**Verslag huishoudelijke elektrische installatie op laagspanning en zeer lage spanning****Algemeen:**

Referentie: 007-20260615-02	Datum controle: 15/06/2026
Keurder: 007

Eigenaar: Jenthe Van Buggenhout	EAN-code: 541449206002330333
Adres installatie: Purmansstraat 4, 3583 - Beringen	Nummer teller(s): 1sag3100782134
	Distributienetbeheerder installatie: Fluvius
Datum uitvoering installatie:	☒ Vóór 01/10/1981 ☒ Tussen 01/10/1981 en 01/06/2020 ☐ Vanaf 01/06/2020
Type:	☒ Wooneenheid ☐ Niet-huishoudelijk ☐ PV ☐ Batterij ☐ Laadpaal

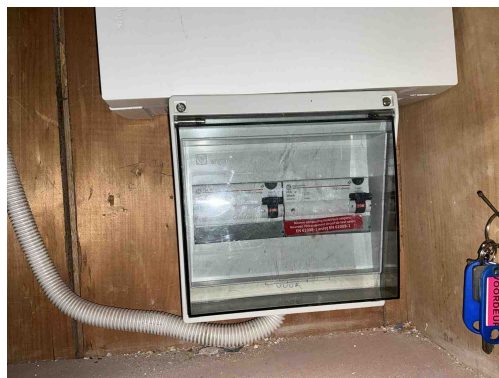
B17 - De voedingsspanning is niet op elk bord vermeld (Boek 1: 3.1.3.3).

B29 - Het elektrisch verdeelbord in een huishoudelijke ruimte is niet voorzien van een deur (Boek1: 5.3.5.1).

B18 - Het volgnummer is niet op elk bord vermeld (Boek 1: 3.1.3.3).

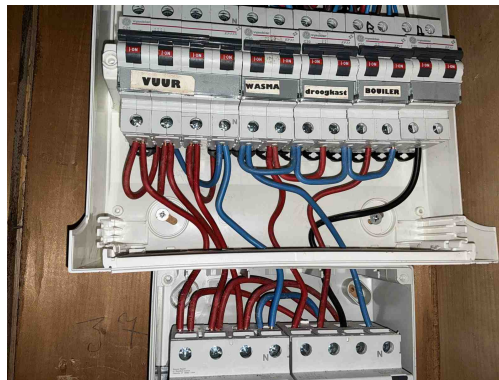
B17 - De voedingsspanning is niet op elk bord vermeld (Boek 1: 3.1.3.3).

B18 - Het volgnummer is niet op elk bord vermeld (Boek 1: 3.1.3.3).

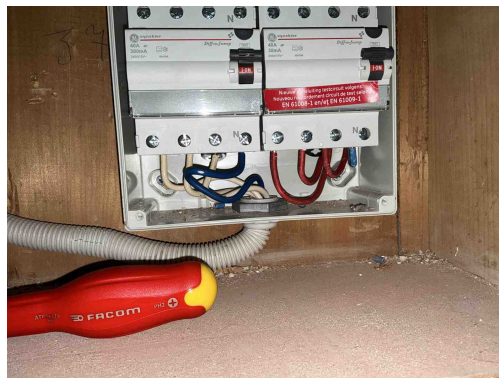
T21 - Het elektrisch materieel is niet geplaatst volgens de voorschriften van de fabrikant/ regels van goed vakmanschap . (Boek 1: 1.4.1.3)

Opmerking: Oa Ophangwijzen beide borden

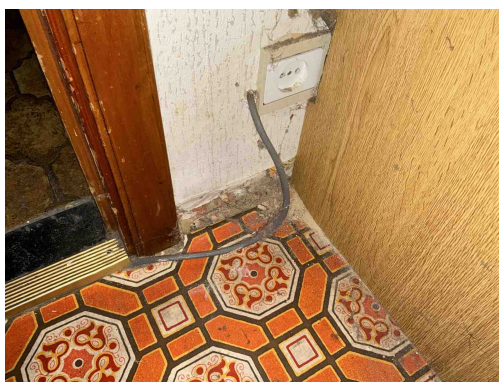
T21 - Het elektrisch materieel is niet geplaatst volgens de voorschriften van de fabrikant/ regels van goed vakmanschap . (Boek 1: 1.4.1.3)

Opmerking: Oa Ophangwijzen beide borden

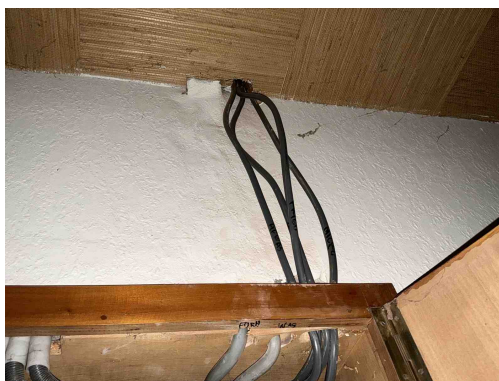
C13 - Onvoldoende bevestiging van de leiding(en) (Boek 1: 5.2.9.5).
Opmerking: Oa boven verdeelbord, slaapkamer

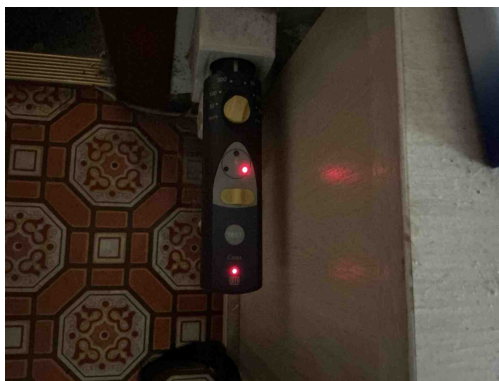
C13 - Onvoldoende bevestiging van de leiding(en) (Boek 1: 5.2.9.5).
Opmerking: Oa boven verdeelbord, slaapkamer

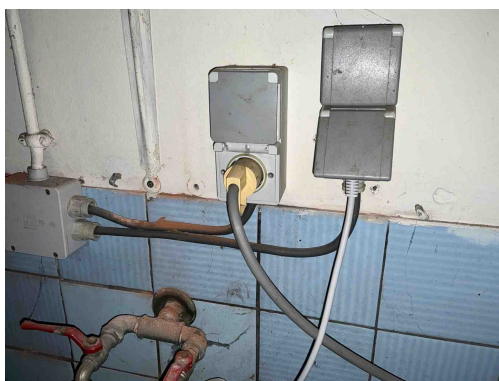
A16 - Er is geen continuïteit van de beschermingsgeleider van de contactdoos (Boek 1: 5.4.3.4).
Opmerking: Oa slaapkamer , veranda

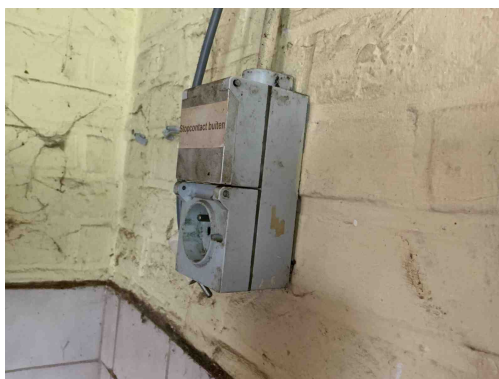
T10 - Bepaalde contactdozen en/of schakelaars zijn niet degelijk bevestigd (Boek 1: 1.4.1.3).
Opmerking: Oa veranda, wasplaats

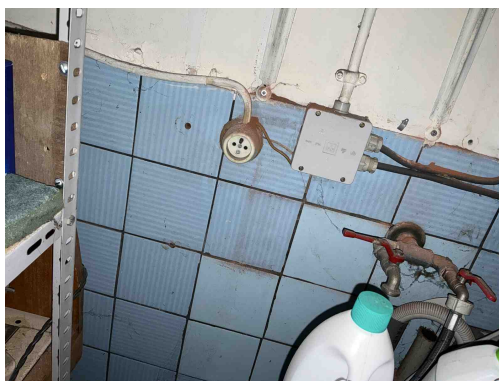
T11 - De contactdozen waarvan de toegekende stroomsterkte maximaal 16A en de toegekende spanning maximaal 250V bedraagt en niet bedoeld zijn voor de voeding van een of meerdere verbruikstoestellen voor een specifiek doel en niet geplaatst zijn in of op schakel- en verdeelborden, beschikken niet of IPXX-D (incl. gemeenschappelijke delen residentieel geheel) (Boek 1: 4.2.2.3/5.3.5.2).
Opmerking: Oa wasplaats, veranda

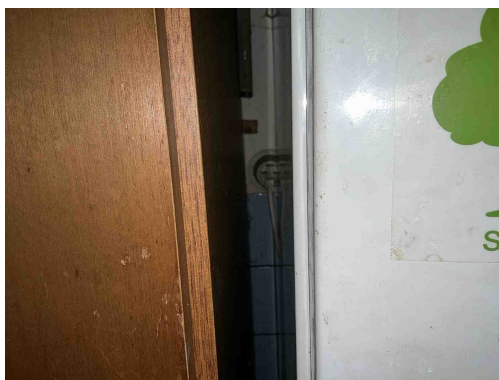
T11 - De contactdozen waarvan de toegekende stroomsterkte maximaal 16A en de toegekende spanning maximaal 250V bedraagt en niet bedoeld zijn voor de voeding van een of meerdere verbruikstoestellen voor een specifiek doel en niet geplaatst zijn in of op schakel- en verdeelborden, beschikken niet of IPXX-D (incl. gemeenschappelijke delen residentieel geheel) (Boek 1: 4.2.2.3/5.3.5.2).

Opmerking: Oa wasplaats, veranda

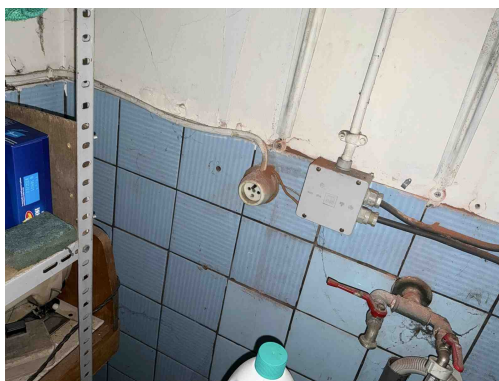
T13 - Opbouwcontactdozen en/of -schakelaars zonder achterplaatje mogen niet rechtstreeks op een brandbare ondergrond bevestigd worden (Boek 1: 4.3.3.5).

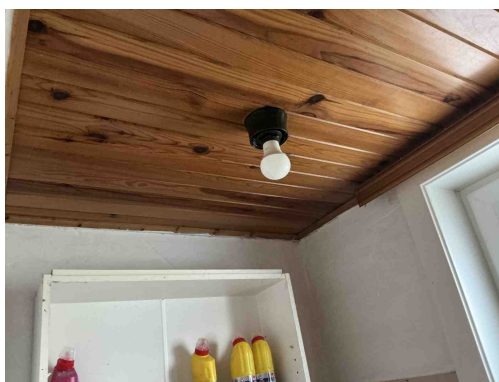
T13 - Opbouwcontactdozen en/of -schakelaars zonder achterplaatje mogen niet rechtstreeks op een brandbare ondergrond bevestigd worden (Boek 1: 4.3.3.5).

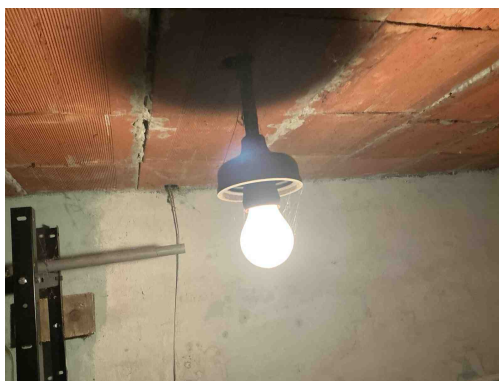
T23 - Het elektrisch materiaal is beschadigd. (Boek 1: 1.4.1.3).
Opmerking: Oa verlichting veranda, wc, kelder

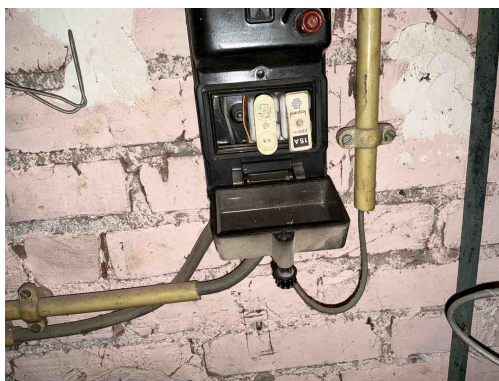
T23 - Het elektrisch materiaal is beschadigd. (Boek 1: 1.4.1.3).
Opmerking: Oa verlichting veranda, wc, kelder

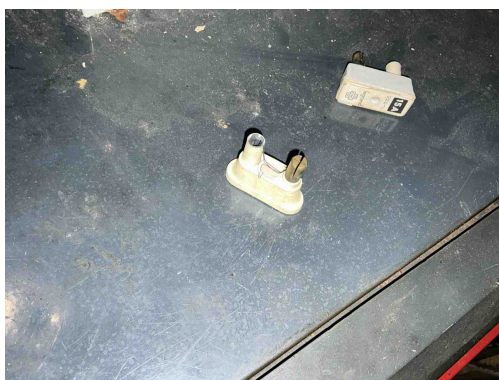
B06 - Het elektrisch verdeelbord heeft niet de minimale beschermingsgraad IPXX-B in een gewone ruimte (Boek 1: 4.2.2.3).

D08 - De nodige markeringen op de beveiligingstoestellen ontbreken of zijn onleesbaar (Boek 1: 5.3.5.5).

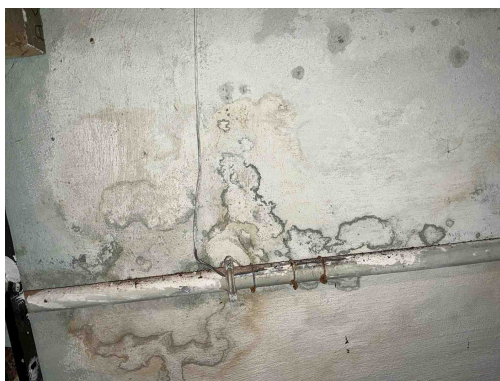
C03 - Geshunteerde beveiligingen zijn verboden (Boek 1: 9.5).
Opmerking: oa klein verdeelbordje in stookplaats

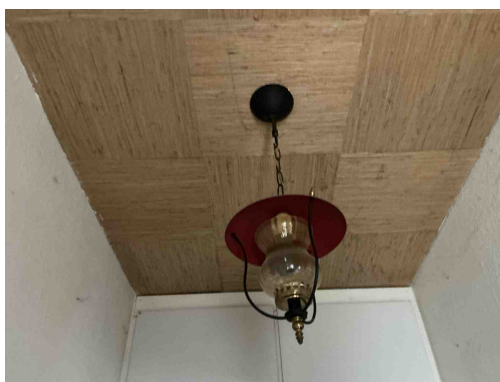
C20 - De kleurencombinatie voor de PE of PEN geleider is niet geel/groen (Boek 1: 5.1.6.2).

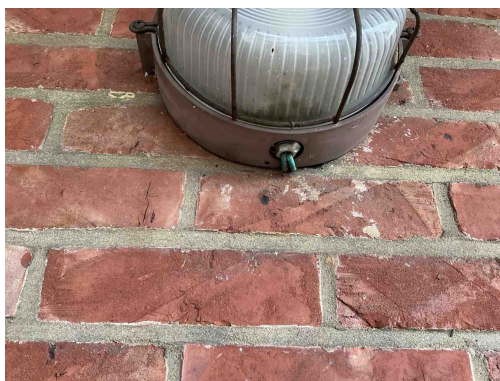
Klasse 0 verboden

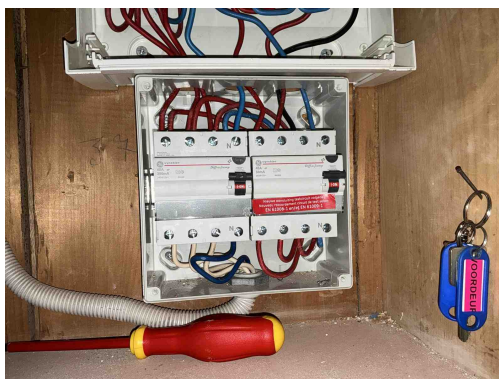
C21 - Het gebruik van geleiders van het type VOB, zonder bijkomende afscherming is niet toegestaan (Boek 1: 5.2.9.6).
Opmerking: Oa buiten
